**CEI
IEC
60640**

AMENDEMENT 1
AMENDMENT 1

Amendement 1

**CAMAC –
Serial Highway Interface System**

FIG. 25. — Exemple de récepteur de signaux symétriques.

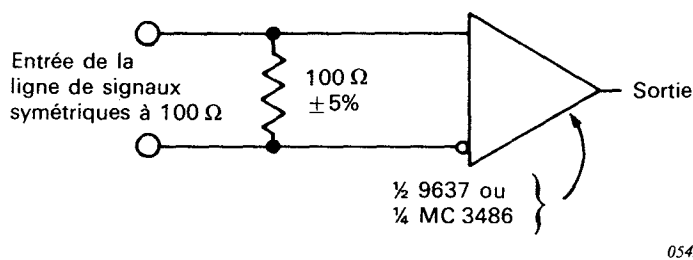
Figure 25

Remplacer la figure existante par ce qui suit :
